ADITAMENTO AO EIA

**PROJETO DE MELHORIA DA ACESSIBILIDADE
MARÍTIMA AO PORTO DE SETÚBAL**

Procedimento de AIA nº 2942

Data: 27-02-2017

Figura 2.6 - Localização da sondagem S50
(Fonte: EIA, Volume II- Desenhos, Desenho 7)

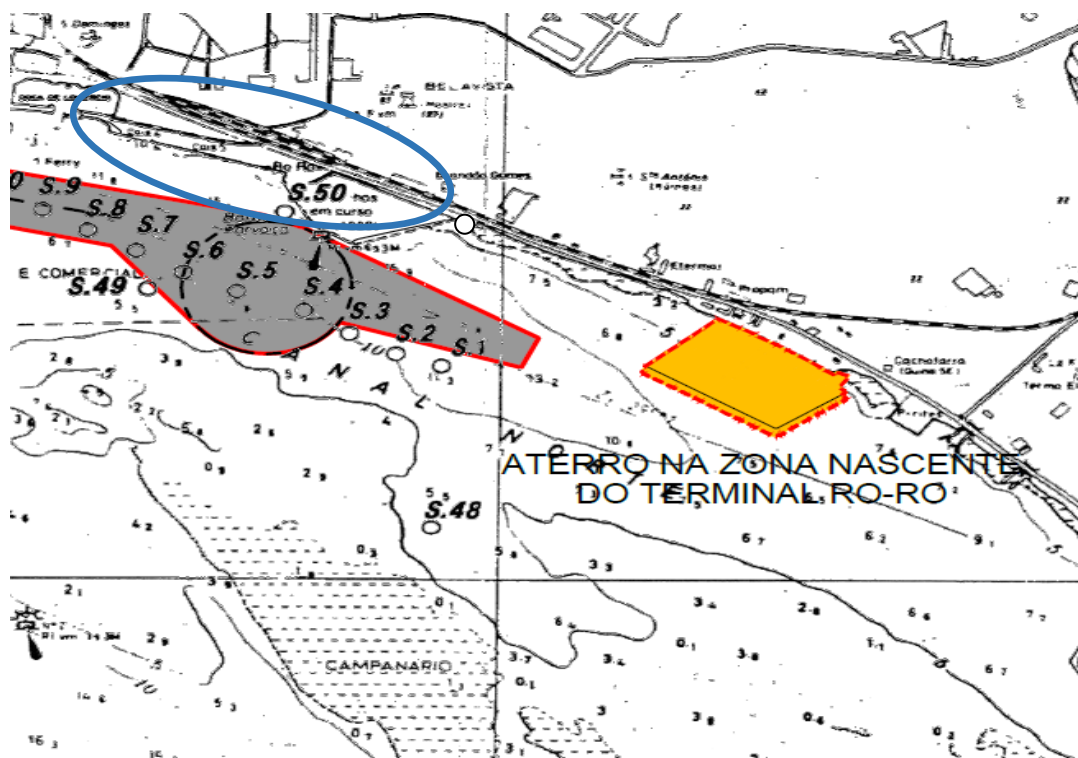
15. Efetuar a caracterização geológica e geomorfológica local mais detalhada, incluindo e focando as principais unidades do delta, o seu historial evolutivo e a sua relação com as praias circundantes.

Um dos pontos de sondagem (S50) localiza-se no limite do Canal Norte, na proximidade do Destino 1 - Zona nascente do terminal Ro-Ro, conforme é visível na figura seguinte. O comprimento dessa sondagem foi de 4m.

Figura 2.10 - Localização e espessura da zona de depósito de dragados

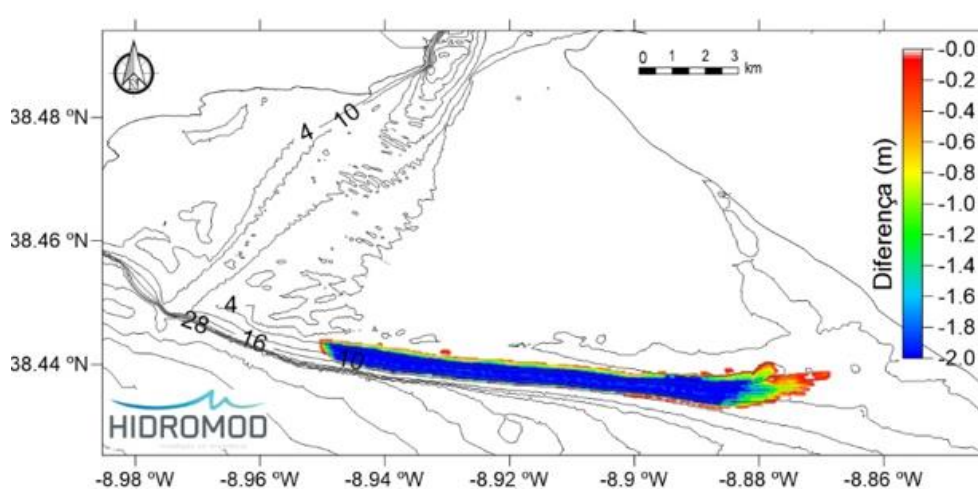
19. *Avaliar possíveis impactos na atividade aquícola uma vez que se refere no ponto 6.5.7. Síntese, que nas condições batimétricas atuais, o transporte de sedimento tende a ocorrer ao longo do talude e na direção da costa, ou seja, mantendo os sedimentos no sistema e, que em situações de tempestade, o transporte continuará em direção à costa.*

Se se considerar que a areia que vier a ser depositada representará um volume inferior a 5 milhões de m³, que se prevê que possa vir a ser remobilizada para o trânsito litoral mas de forma gradual, facilmente se percebe que, para a dinâmica de transporte sobre o delta, este “acréscimo” de sedimentos será relativamente irrelevante.

Figura 2.16 - Sobreposição da área de jurisdição do Porto de Setúbal (traço interrompido a vermelho) na Planta de Condicionantes do POPNA

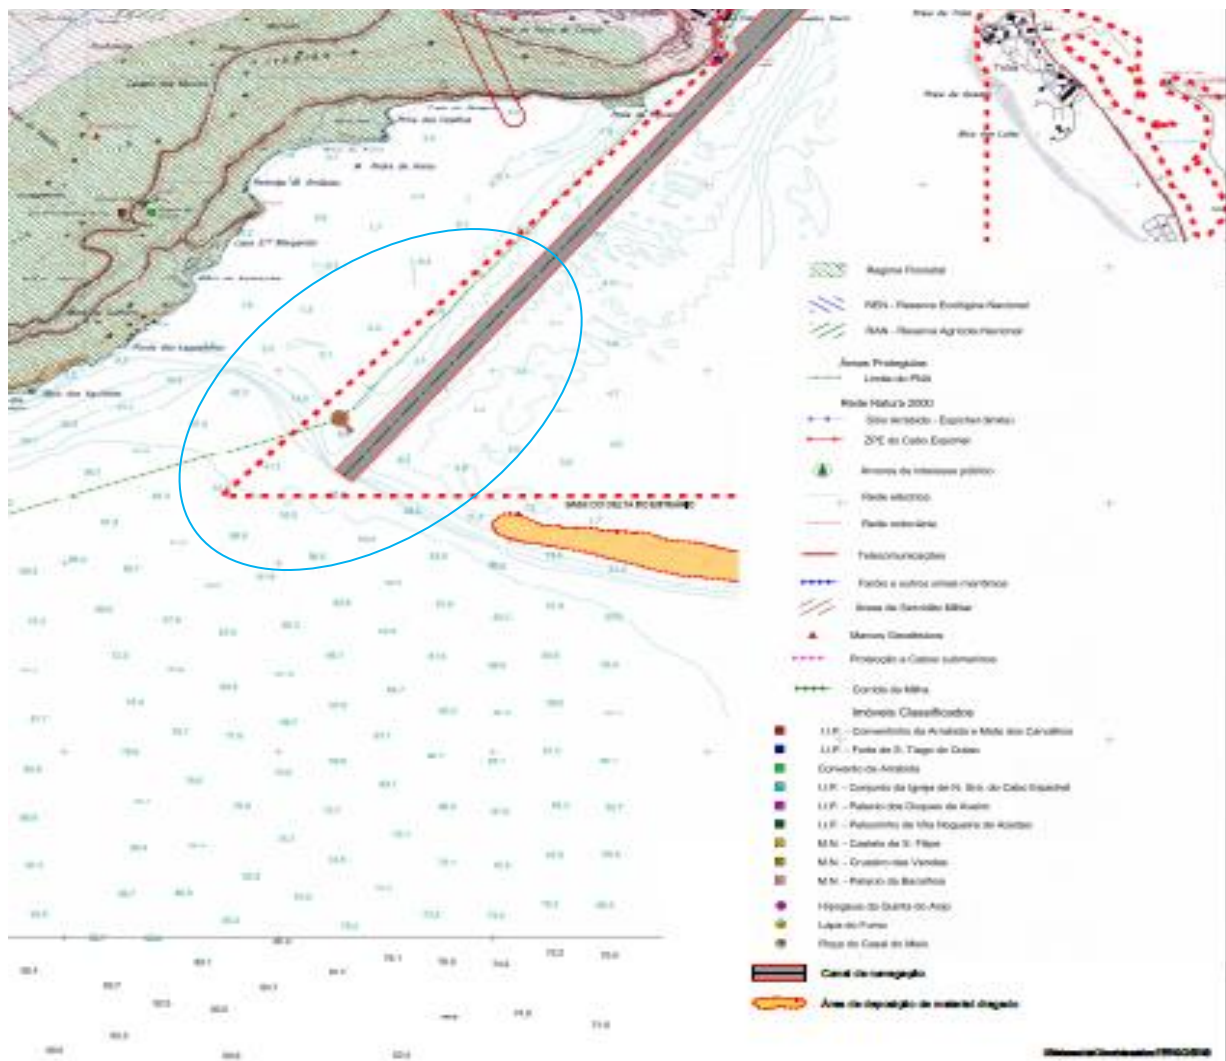
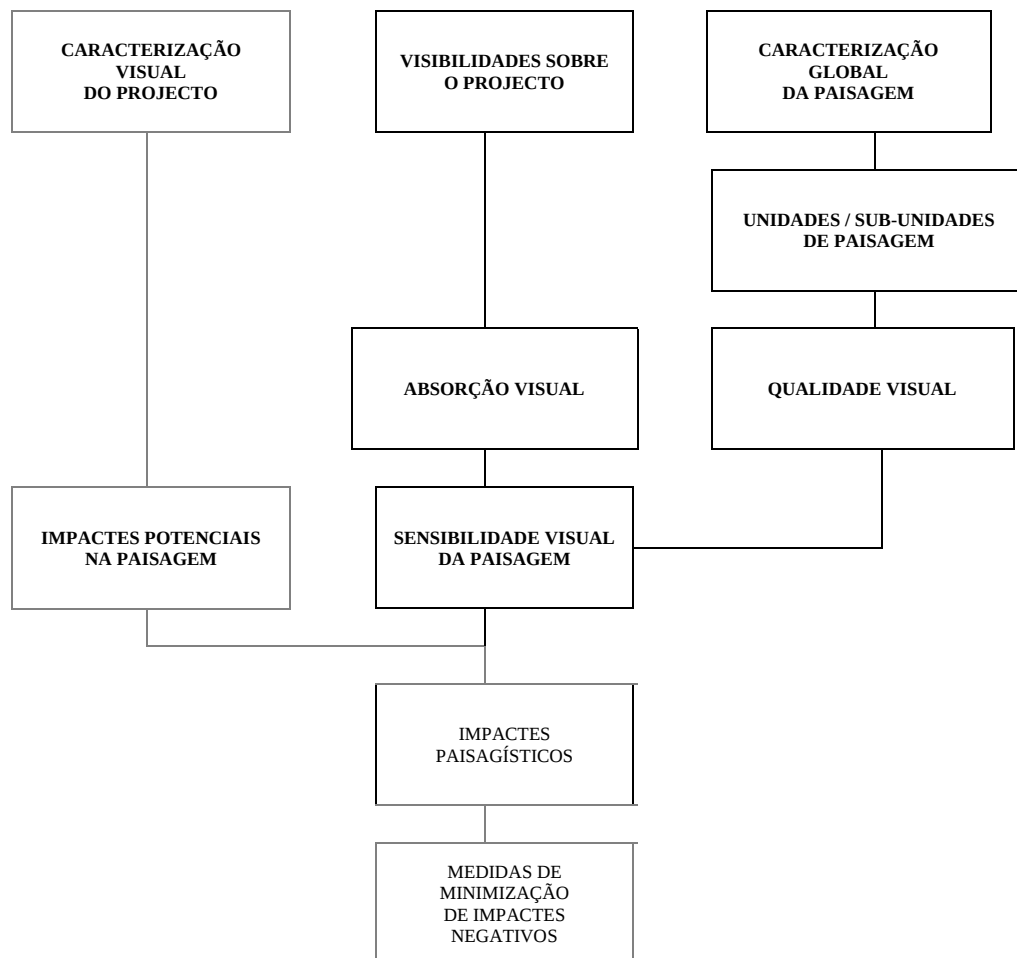
- 27. *Relativamente ao Plano de Ordenamento do Parque Natural da Arrábida (PNA), a única interferência parece advir da potencial deposição de areia na praia de Albarquel, no âmbito das dragagens de manutenção, pelo que este aspeto deve ser mencionado. Já no que diz respeito às dragagens, estas não ocorrerão no PNA, pelo que se devem retirar as referências ao respetivo regulamento.***

28. *Alterar o nome do desenho nº 33 para “Planta de condicionantes do POPNA”.*

Esclarecida esta questão importa igualmente esclarecer que, apesar de haver uma pequena área de sobreposição entre a área de jurisdição do Porto de Setúbal e os limites do Parque Natural da Arrábida, os locais onde se realizam as dragagens e a deposição de dragados ficam totalmente fora dos limites abrangidos pelo Parque Natural da Arrábida, conforme se pode verificar na fig 2.16. No entanto, a avaliação dos impactes ambientais do projeto também incidiu sobre essa área.

Foi efetuada a alteração, sendo o desenho corrigido apresentado em anexo (Desenho 3).

Figura 2.22 - Bacias visuais do Convento da Arrábida

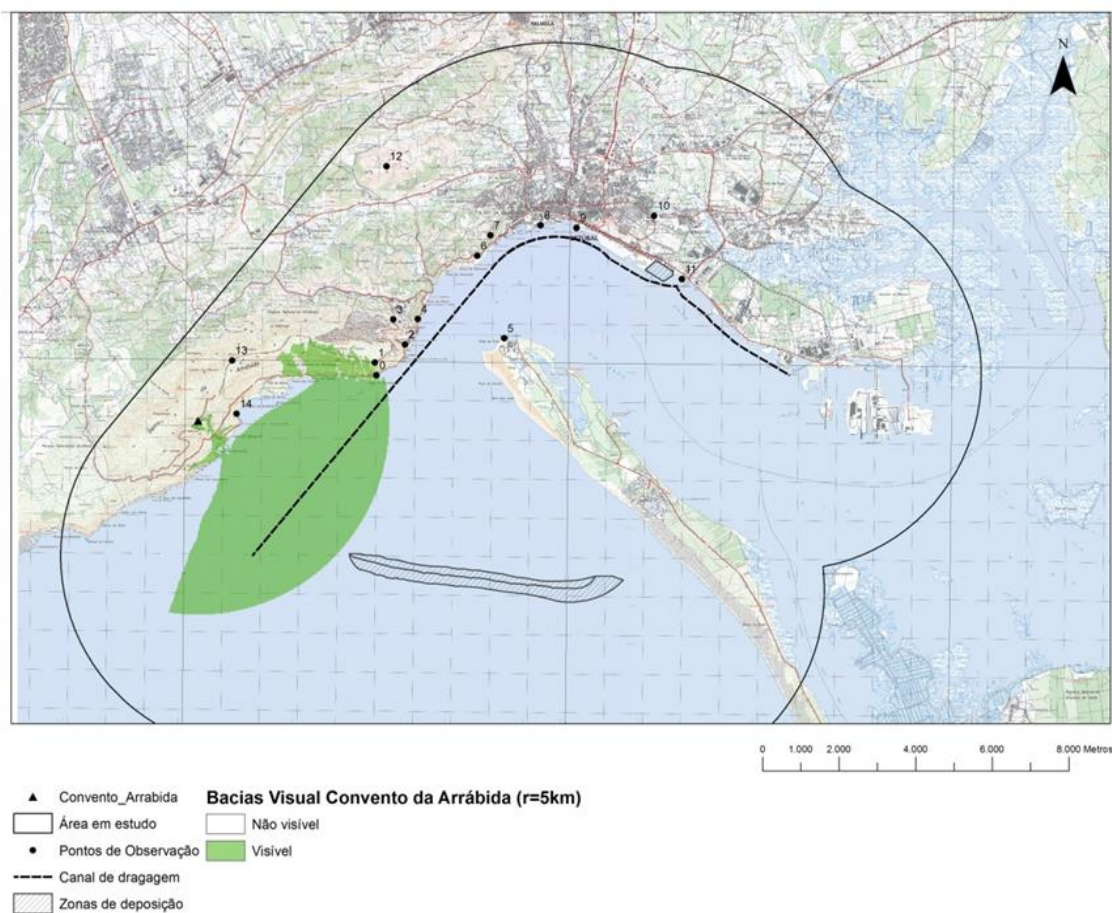
35. Apresentar a bacia visual gerada a partir do Convento da Arrábida.

Na figura abaixo está representada a bacia visual gerada a partir do Convento da Arrábida. É de constatar que uma parte do canal de dragagem é visível a partir do mesmo.

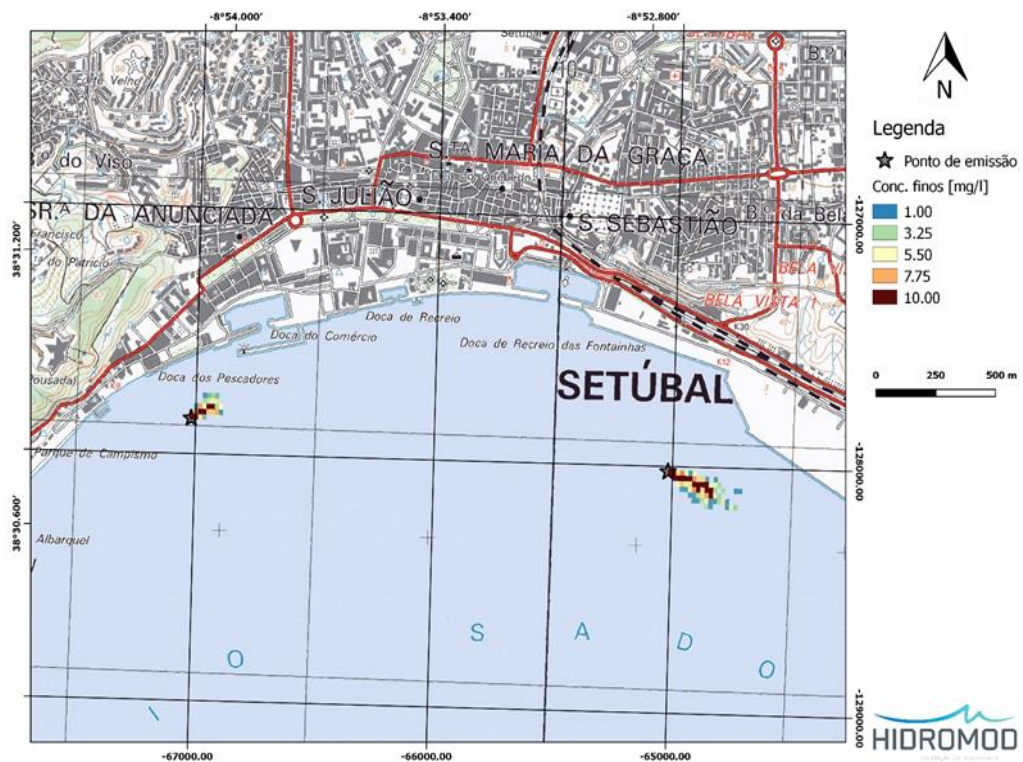
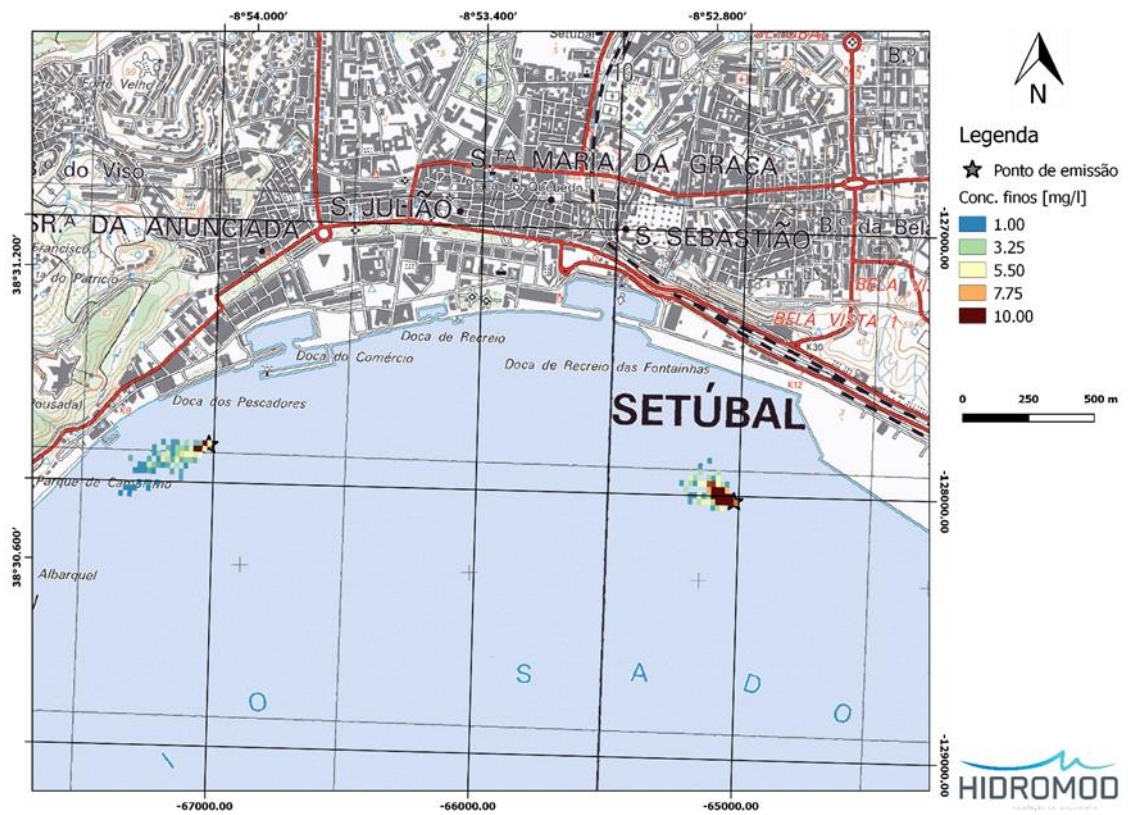
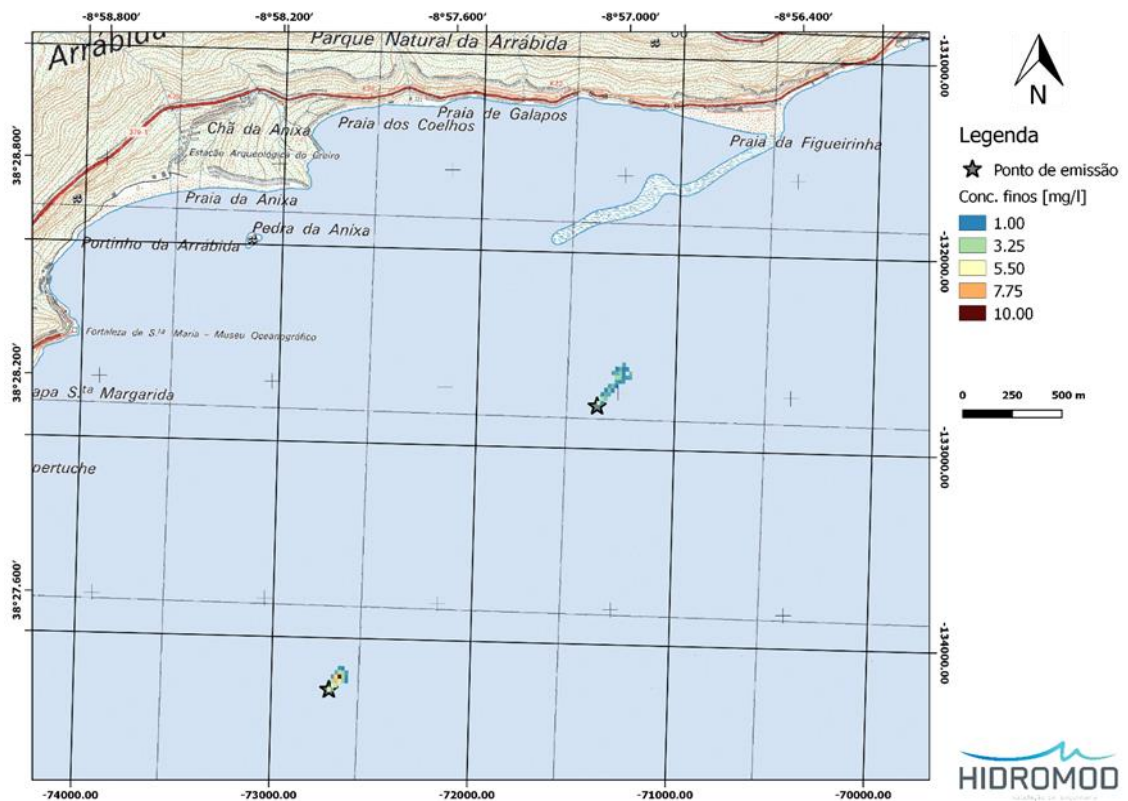
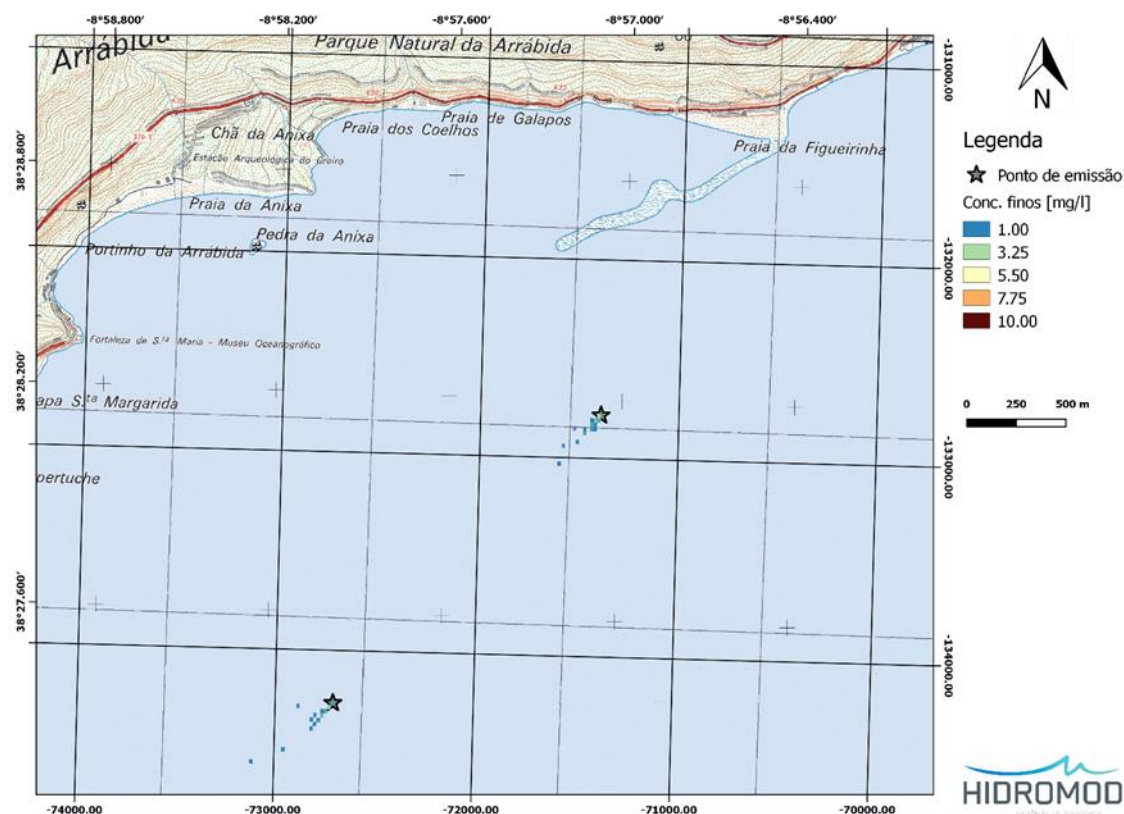
39. Avaliação crítica do efeito de turbidez sobre o espelho/plano de água, com Qualidade Visual Elevada, relativa quer à diretriz do canal a dragar assim como à área de depósito. A mancha ou pluma de dispersão expectável deve ser representada graficamente sobre a Carta Militar

Figura 2.6 - Bacias visuais das Zonas de Deposição

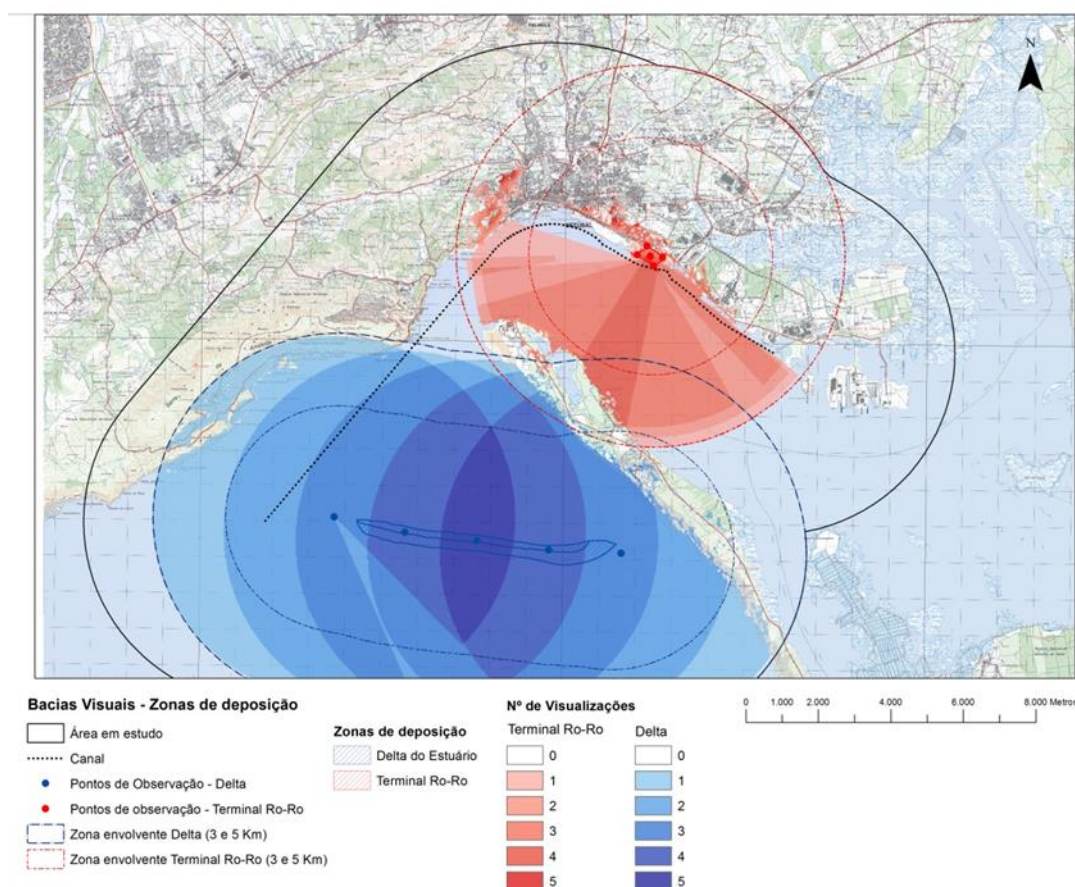
40. Avaliação crítica quanto ao aterro associado ao Terminal Ro-Ro da AutoEuropa quer ao nível visual quer ao nível estrutural em termos de perda de superfície do plano/espelho de água assim como à alteração do perfil da linha da margem.

A operação de deposição no talude nascente do terminal Ro-Ro conduzirá a um aumento da sua extensão, com a construção de um aterro e de um talude de enrocamento. Foram elaboradas as bacias de observação a partir do terminal Ro-Ro para a sua envolvente, que é apresentada na figura seguinte.

Da análise da mesma pode constatar-se que uma alteração nesta área terá maior impacto visual para quem circule no rio, nos transportes fluviais – ferry existentes, para quem esteja na península de Troia, para quem observa do Bairro da Manteigada e da Bela Vista, e da zona de Albarquel, a ponte de Setúbal.
